# Service Training

**Aggiornamenti 2024/2025**

Questa sezione riassume le nuove funzionalità e le modifiche introdotte tra settembre 2024 e settembre 2025. Sono ordinate in base alla struttura delle sezioni dei documenti di formazione.

### Modifica passaggio dei tubi

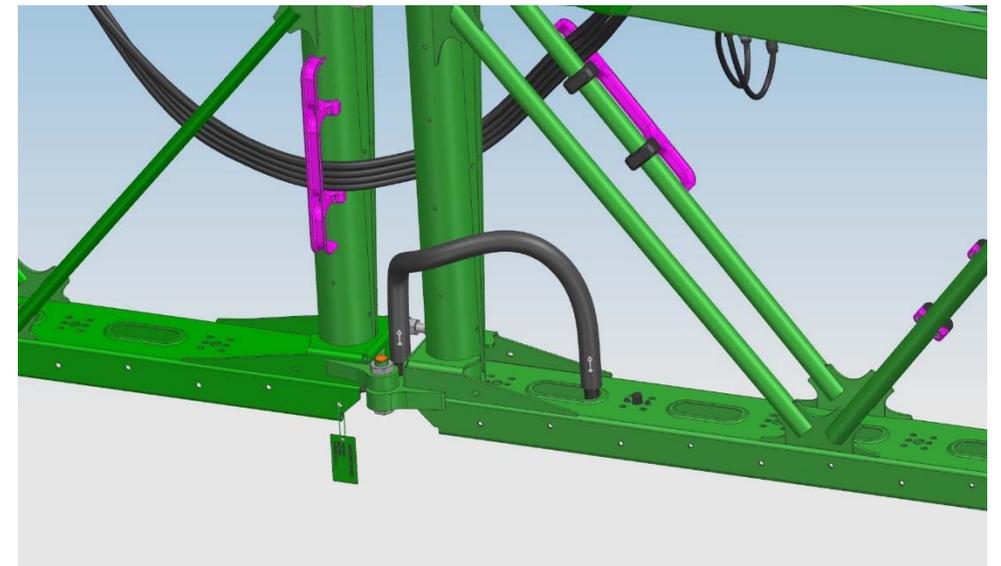
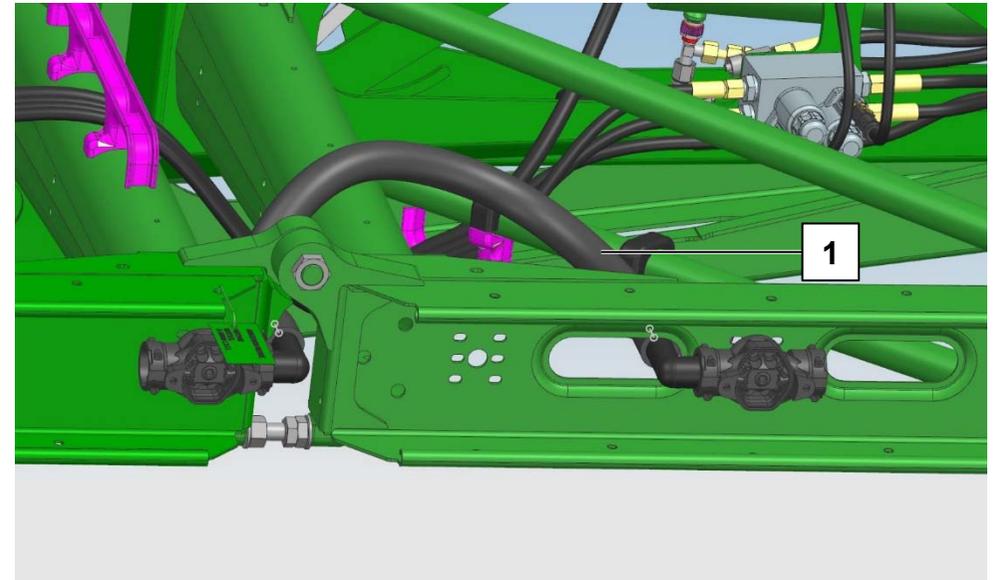
Nei giunti tra le sezioni delle barre, la linea di irrorazione DUS pro può essere sottoposta a sollecitazioni elevate, per cui i tubi flessibili possono danneggiarsi. Per questo motivo è stata ottimizzato il passaggio dei tubi tra le sezioni.
